**ITINERARIO NAPOLI – BARI
RADDOPPIO TRATTA CANCELLO – BENEVENTO
I LOTTO FUNZIONALE CANCELLO - FRASSO TELESINO E VARIANTE
ALLA LINEA ROMA NAPOLI VIA CASSINO NEL COMUNE DI MADDALONI**

RELAZIONE DI RISPONDEZA AL PROGETTO PRELIMINARE E ALLE PRESCRIZIONI DELL'ORDINANZA N.7 DEL 31 MARZO 2015

Fig. 12 – Progetto Preliminare

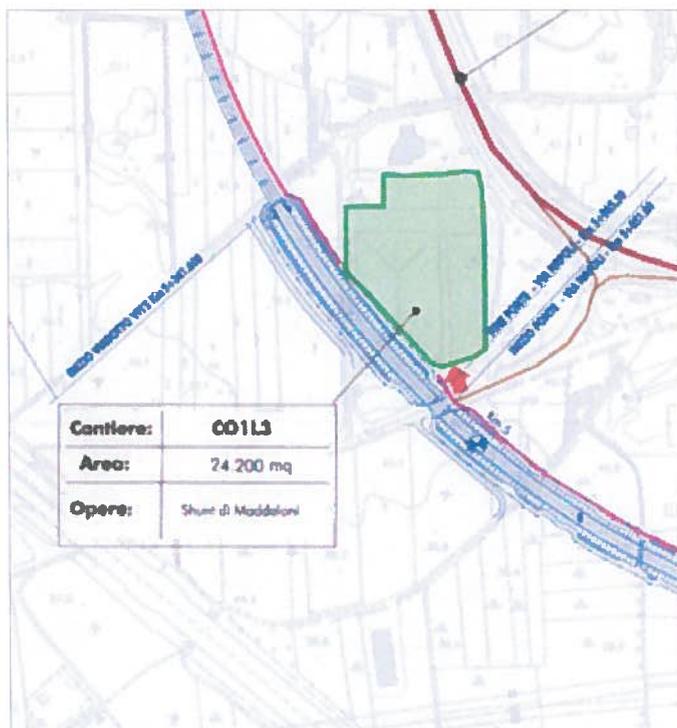
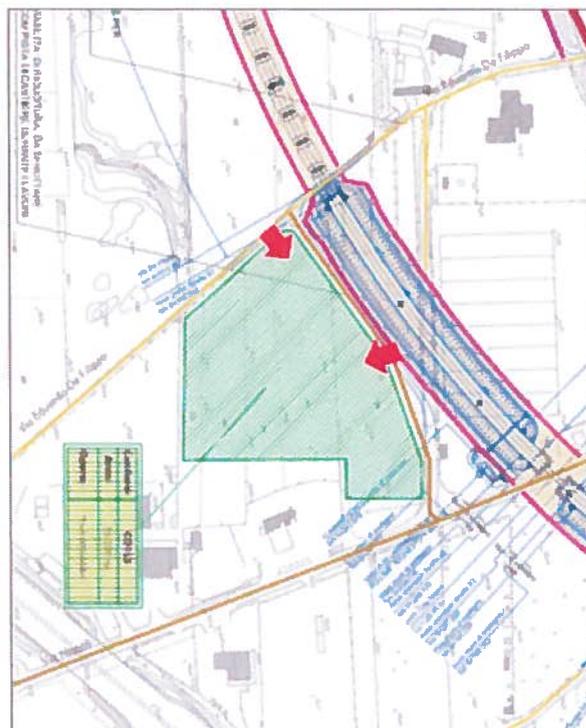
- **Cantiere Operativo CO1L3:** posizionato circa tra le pk 5+250 e 5+500 della Variante alla Linea Roma-Napoli Via Cassino nel Comune di Maddaloni, lato binario pari. La modifica consiste nel posizionamento di tale area, che in fase preliminare era ipotizzata sul lato del binario dispari, come mostrato nelle figure seguenti.

Fig. 15 – Progetto Definitivo (AS1L2 e AS2L2)

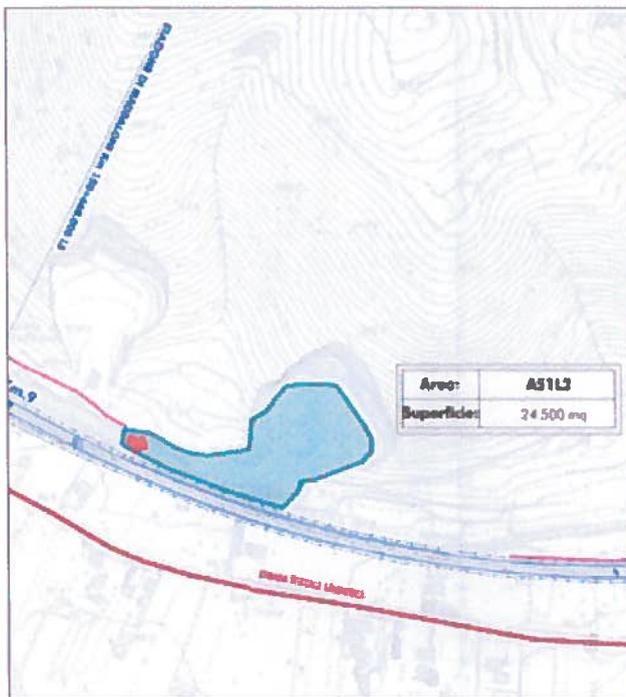
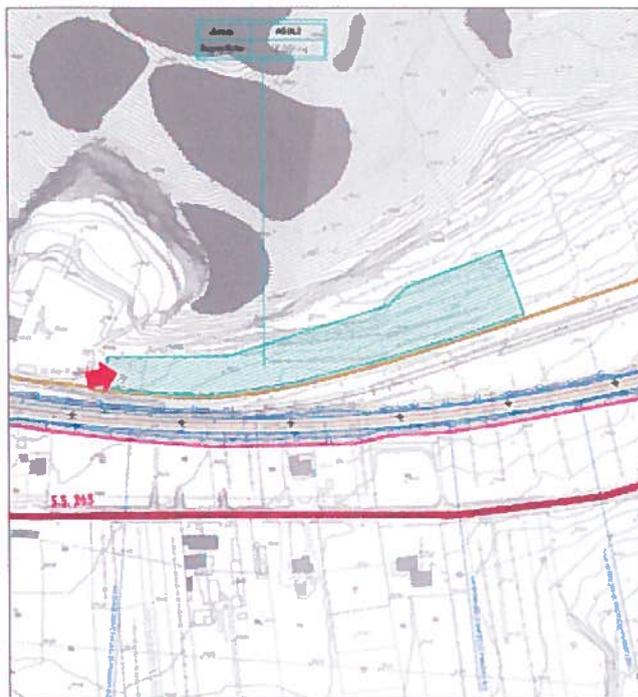
- **Area di Stoccaggio AS1L2, AS2L2 e AS3L2:** sono aree di stoccaggio aggiunte per servire la tratta del lotto 2, posizionate circa tra le pk 2+220 e 2+500 (AS1L2 e AS2L2) e in prossimità della stazione

Valle di Maddaloni esistente (AS3L2), della Linea Canello-Frasso. In fase di progettazione preliminare, lo stoccaggio del lotto 2 era previsto in un'unica area per entrambi i lotti, 1 e 2, ubicata dopo il km 9+000.

Fig. 17 – Progetto Definitivo (AT4L1)

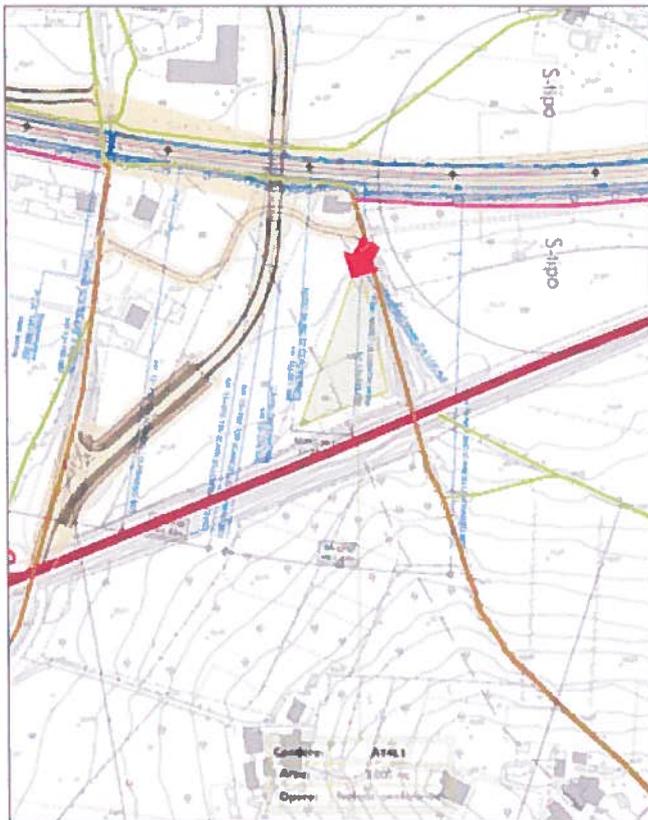
- **Area Tecnica AT4L1:** area tecnica per la realizzazione del cavalcaferrovia pk 13+276 (Fig. 17);
